□ 大和川で高潮対策はどうなっているのか

下流部の河道断面の設定について 大和川水系

【亀の瀬区間～上流の水位縦断面図】

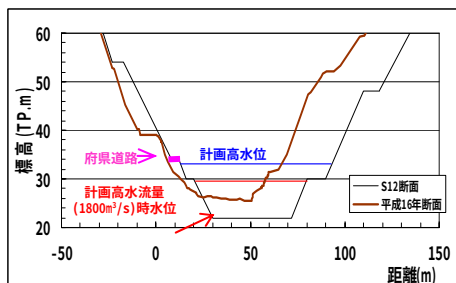
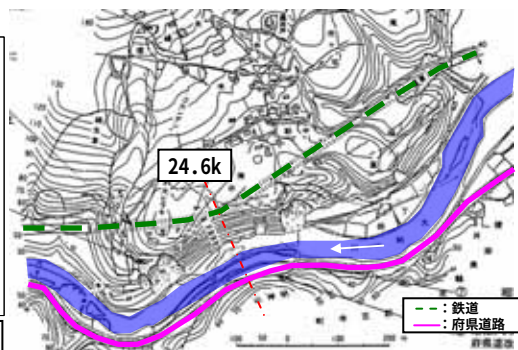
□ 計画高水位は、亀の瀬開削を前提で考えているのか

- 大和川の計画高水位は、直轄河川改修に着手（昭和12年）した際に設定した計画高水位を基本としている
- 亀の瀬区間の計画高水位については、昭和12年以前から存在した道路高等に影響しない高さで設定されたと推測される
- 昭和12年の計画時には、開削なしで当時の計画高水流量1,800m³/sを計画高水位以下で流下させることが可能であった

- ※計画高水流量（1800m³/s）流下時の水位の求め方
- ・等流計算により試算
- ・横断面（内務省大阪土木出張所）から座標を読み取り断面を作成
- ・粗度係数：0.035（大和川改修総体計画昭和29年）
- ・計画高水位勾配：1/389（昭和12年計画）

河床変動と水面形

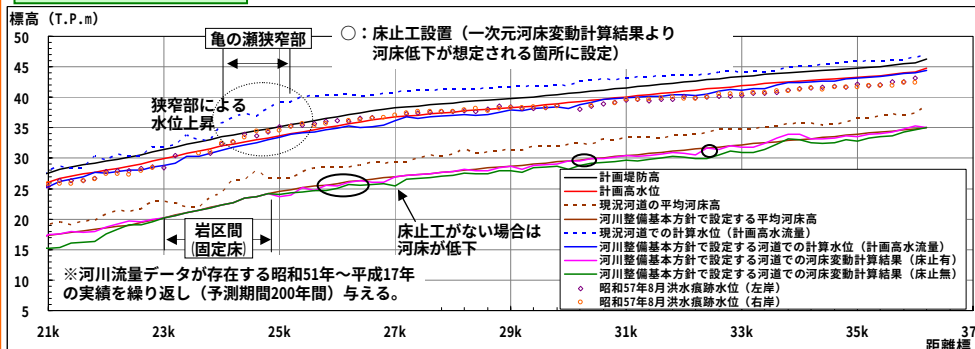
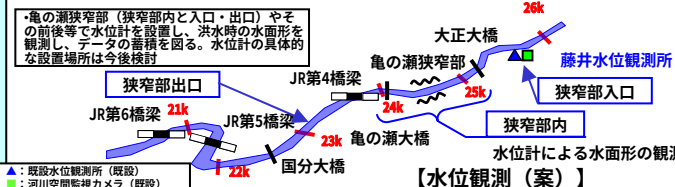
□ 亀の瀬の開削については、河床低下を抑えるという点からも水面形がどうなるのか、技術的な面から十分な検討が必要

- 亀の瀬狭窄部では、バイパストンネル等の人工的施設や地すべり対策を講じた上で行う河道掘削により、流下能力を確保し、計画高水流量3,500m³/sを計画高水位以下で安全に流すことが可能
- 亀の瀬開削後、床止めを設置しない場合には、河床変動計算の結果、亀の瀬より上流では、25kから上流で河床が低下傾向であるため、26k～32kで床止め等により河床の安定化を図る

- 亀の瀬狭窄部の開削にあたっては、洪水時の水面形等のモニタリングを行い、流速や掃流力などから河床低下について解析・検討を行い実施

洪水調節施設の対応

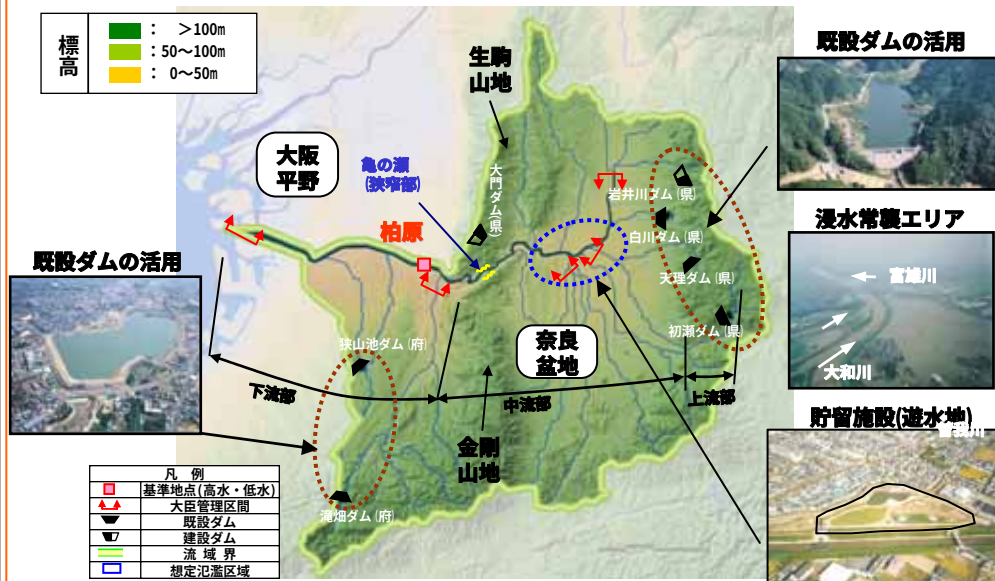
□ 洪水調節量の400m³/sはどのように行うのか具体的に説明して欲しい

- 大和川は、大阪府と奈良県の県境に亀の瀬狭窄部が位置しており、狭窄部の開削は人為的に下流へ洪水時の負荷を増すことになるため、極力行わないことが望ましいため、中流部において、下流部への流出量を低減させ、かつ中流部の治水安全度を向上させる洪水調節施設の整備等を実施。
- 洪水調節にあたっては、遊水機能を活かした洪水調節施設を整備するとともに、既存施設の有効活用を図ることにより対応
- 洪水調節施設の整備と既存施設の有効活用の組合せや、具体的な施設の内容については、河川整備計画において検討

河道断面の設定

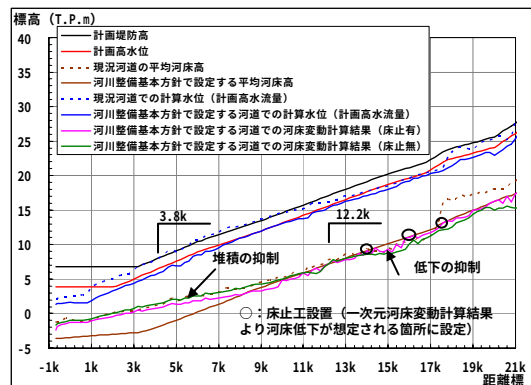
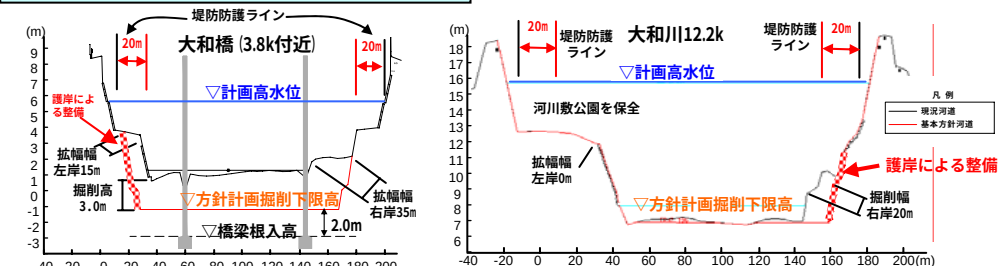
□ 河道を抬げずに4,800m³/sもの流下能力をどのように確保するのか。これに伴い利用者の多い高水敷はどのようにになるのか

- 流出能力の確保にあたっては、河道掘削により対応するため、河道設定では、近年架け替えられた橋梁の根入高に対して+2mを確保できるように、掘削後の河床の安定性を考慮し河床高を設定
- 堤防防護護20m（当河川の被災事例及びセグメントによる洗掘幅の目安から20mと設定）を確保できない場合は、現況の低水路平面形状を重視（既設護岸を活かす）して設定。護水敷を掘削せざるを得ない区間については、護岸等を整備
- このような考え方で掘削を行うと、計画高水流量4,800m³/sを計画高水位以下で安全に流すことが可能。また、14k~17.4kでは、河床の低下が予測されるため、掘削後には床止め等を設置し、河床の安定化を図る
- 河口部については、維持掘削を実施し、河床高を維持

河床高の現状と経年変化

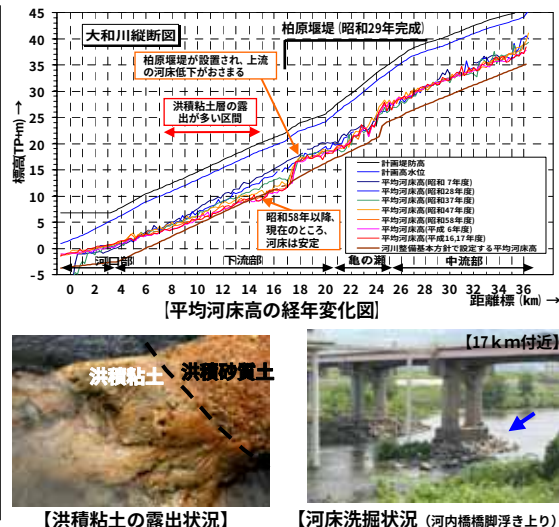
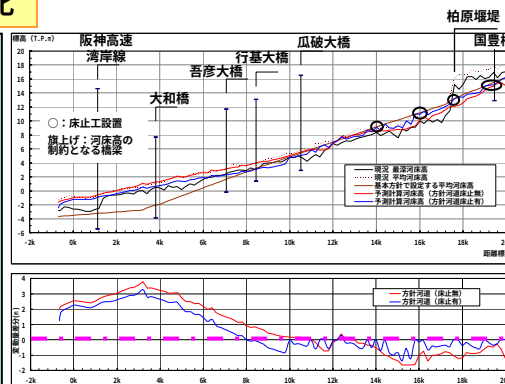
□柏原堰堤の所で河床高が大きく下っており、柏原堰堤がないと河床の低下が上流に延びるが、今後どのように対処するのか。また、土砂がどこから生産されて、干潟に対してどう影響しているか

- 昭和29年に設置された柏原堰堤により、17kより上流の河床高は現在のところ概ね安定。また、5kから17kの河床高は洗掘傾向であったが、現在のところ7kから15kの範囲に露出する洪積粘土層の深さで洗掘が収まっている
- 比較的古い橋梁では橋脚が河床から浮いている状況であり、洪積粘土層が洗掘された場合には非常に危険な状況となる
- 一方河口から5kの河床高は上流からの土砂供給で堆積傾向であり、毎年維持掘削（約6.1万 m^3 ）を実施

- 計画の掘削下限高は、近年に架け替えられた橋梁の根入れ深さをもとに設定しており、河床低下が進むと危険
- 流下能力を確保するため、柏原堰堤は将来改築することが必要
- 5kから17kの柏原堰堤下流では河床の変動解析から、将来洪積粘土が洗掘される恐れがあるため、床止め等を設置し、河床の安定化を図ることが必要。定期的な計測する等のモニタリングを実施する
- 17.6k～20kでも、河床の低下が予測されるため、床止め等を設置し、河床の安定化を図ることが必要
- 床止めを設置した結果、下流部への流出土砂を抑制することができ、河口部の維持掘削量を抑えることが可能（5.6→5.1万 m^3 /年）

冬季区間別維持流量の設定

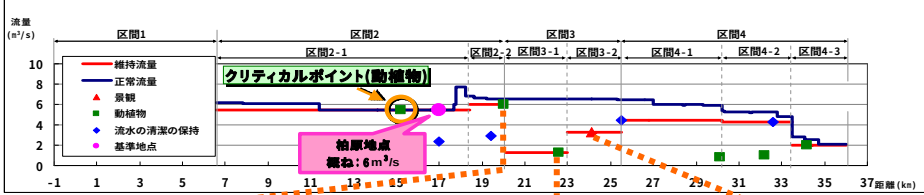
□区間3-1における冬季(10～12月)の維持流量が、その上下流に比べて低い理由

■区間3-1・3-2が存在する亀の瀬地区は溪流区間となっており、特定の瀬が存在する場所以外は川幅が狭く、他の地区に比べて少ない流量でも水深が大きい特徴を持つ。

■下流の区間2-2などでは狭窄部を抜けて川幅が広がり良好なアユの産卵に適した良好な場が確認されるなど、冬期における必要な流量が区間3-1と比べると大きくなっている。

■区間2-2では、狭窄部下流で川幅が広がり平瀬が多く、20k付近は砂礫底でアユの産卵に適した場が確認されているため、維持流量は、アユの産卵に必要な流量の約6.0m³/sを必要な流量として設定

■区間3-1では、特定の瀬以外の川幅が狭く、早瀬と淵が連続していることから、ウグイ・アユの移動に必要な流量の約1.3m³/sを必要な流量として設定

■区間3-2では、岩河床であり、自然豊かで渓谷美が続く亀の瀬橋地点にて、大和川を代表する景観の場に必要の流量の約3.3m³/sを必要な流量として設定。なお、区間3-2は亀の瀬地区の中でも特に川幅が狭く、少ない流量でも水深が大きく魚類の移動等には支障はない
